1. 駆動装置(ロアームボルト)、2. 電気装置(ハーネスサポート)に関するリコール情報

リコール届出一覧表

改善箇所説明図1

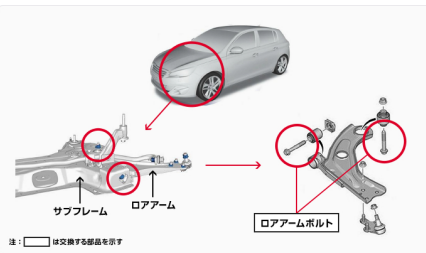
フロントサブフレームとロアームを取り付けているボルトにおいて、ボルトの強度が不足しているため、当該ボルトが折損し、異音が発生するものがある。そのため、そのままの状態で使用を続けると、ロアームが外れ、かじり腐食ができなくなるおそれがある。

全車両、ボルトを良品に交換する。

改善箇所説明図2

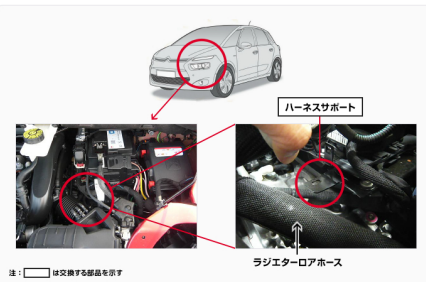
バッテリーに取り付けているエンジンハーネスを固定するためのハーネスサポートにおいて、製造時に誤った部品が取り付けられている場合があります。ラジエーターホースと干渉するものがあるため、そのままの状態で使用を続けると、ラジエーターホースが損傷し、冷却水が漏れ、燃費の悪化、エンジンがオーバーヒートするおそれがあります。

全車両、ハーネスサポートの形状を確認し、部品が組み付けられているものはハーネスサポートを修正する。また、ラジエーターホースに損傷があるものは、ラジエーターホースを新品に交換する。
